**Avis délibéré de la mission régionale d'autorité environnementale
sur la modification n°1 du plan local d'urbanisme (PLU) de la
commune de Verchaix (74)**

Avis n° 2024-ARA-AUPP-1520

Avis délibéré le 28 février 2025

Figure 1 : Evolution du PLU (source : dossier, rapport de présentation p.10)

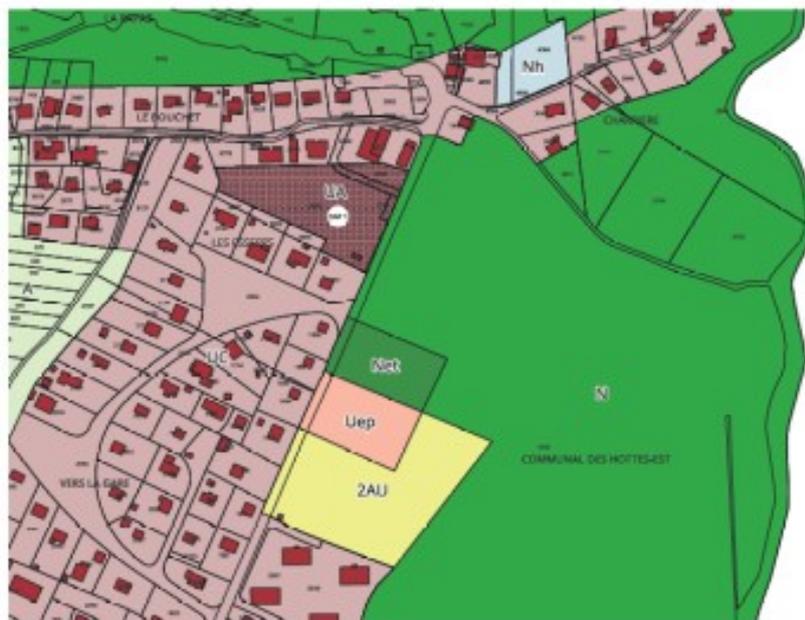
La modification n°1 du PLU de la commune de Verchaix¹ a pour objet de permettre la création d'une « *maison funéraire* » intercommunale (accueillant un crématorium) au lieu-dit « *Les Hottes-Est* » en ouvrant à l'urbanisation une partie d'une zone actuellement classée en zone à urbaniser indicée 2AU (parcelle B 1943 pour partie). L'évolution projetée du PLU (voir figure 1 en annexe²) prévoit de :

- supprimer l'orientation d'aménagement et de programmation (OAP) n°2 « *du cimetière* » route des Lhottis (zone naturelle qui « *correspond à une zone naturelle à vocation d'aménagement d'équipements publics collectifs de loisirs, ainsi qu'au secteur du cimetière* » indicée Net, voir figure 2) ;
- modifier le règlement graphique pour :
 - reclasser la partie nord-ouest de la zone 2AU (0,38 ha) en zone urbaine d'équipements publics indicée Uep ;

Figure 4 : implantation du cimetière et de la maison funéraire-crématorium (source : dossier, EE p.8)

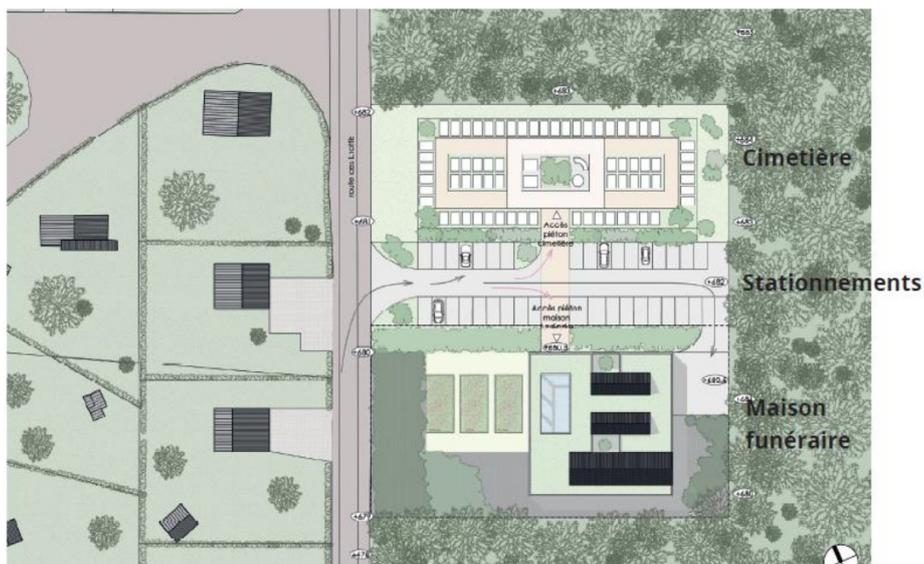
Il comprend également des photographies du défrichement (rapport de présentation p.6-7) mais pas de la réalisation du nouveau cimetière. L'absence de photographies de celui-ci pose question dans la mesure où le dossier mentionne de façon contradictoire sa réalisation au futur (« *futur cimetière* », cf. documents cartographique dans état initial p.18, évaluation environnementale p.7) et au passé (« *le programme est réalisé* », réalisation présentée comme justifiant la suppression de l'OAP n°2 dédiée à la création du cimetière). Le dossier doit être clarifié sur ce point et aussi expliquer pourquoi le cimetière a été délocalisé plus au sud que prévu au sein de l'OAP (figures 2 et 3).

Le dossier indique que le projet de cimetière est communal (sous maîtrise d'ouvrage de la commune) mais que le projet de maison funéraire est intercommunal (voir figure 4, sous maîtrise d'ouvrage de la CCMG⁷). La présentation du projet de maison funéraire est trop sommaire, et doit être

- **préciser si le nouveau cimetière est déjà réalisé, le cas échéant avec des photographies, et expliquer pourquoi, au regard de ses possibles incidences environnementales et sur la santé humaine, il a été délocalisé plus au sud que prévu au sein de l'OAP n°2 ;**
- **compléter, pour la bonne information du public, la présentation du projet de maison funéraire, notamment ses caractéristiques (le nombre de communes qui ont vocation à y être rattachées et le nombre annuel de crémations selon les phases prévisionnelles de déploiement de son exploitation, etc.) et la procédure applicable.**

Figure 5 : trame verte et bleue (source : Sraddet)

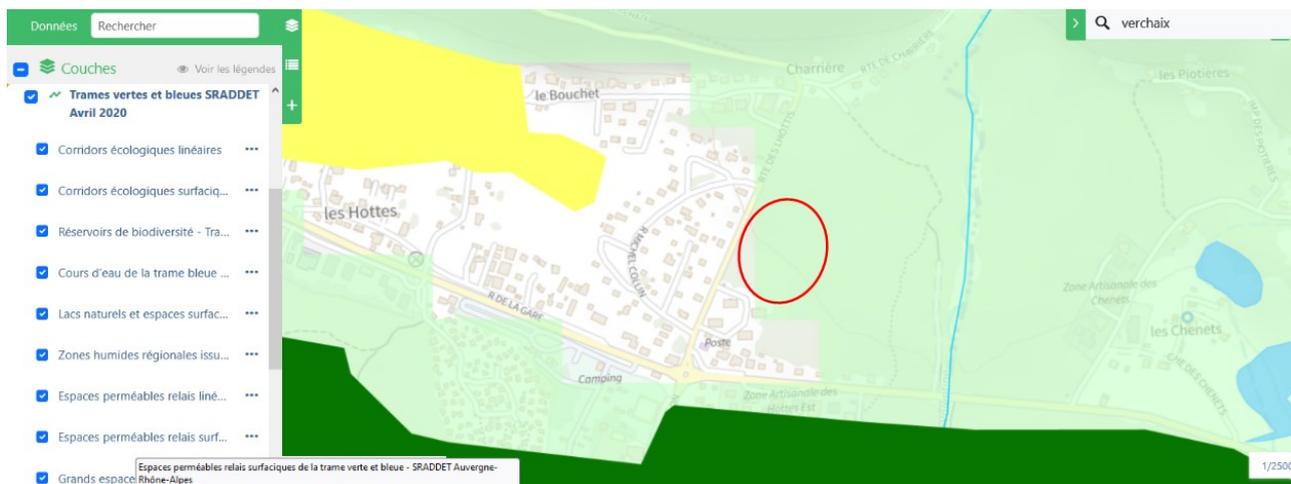
- ne précise pas qu'au regard de la trame écologique, les zones Uep, 2AU et Net sont référencées comme espace perméable relais surfacique de la trame verte et bleue annexée au schéma régional d'aménagement, de développement durable et d'égalité des territoires (figure 5) ;
- ne décrit pas les espèces faunistiques présentes avant et après défrichement et n'apporte pas d'indication relative à la présence ou l'absence d'espèces protégées avant et après défrichement.

- **caractériser les espèces faunistiques présentes avant et après défrichement, en conclure la présence ou l'absence d'espèces protégées avant et après défrichement, et d'établir que le défrichement réalisé correspond au secteur le moins "intéressant" du point de vue faunistique et floristique de l'espace boisé compris dans l'OAP et à défaut de présenter les mesures prises pour compenser son incidence ;**
- **clarifier la localisation de la nouvelle zone Uep au regard du corridor écologique et préciser dans le règlement que les zones Uep, 2AU et Net sont situées dans un espace perméable relais surfacique de la trame verte et bleue.**
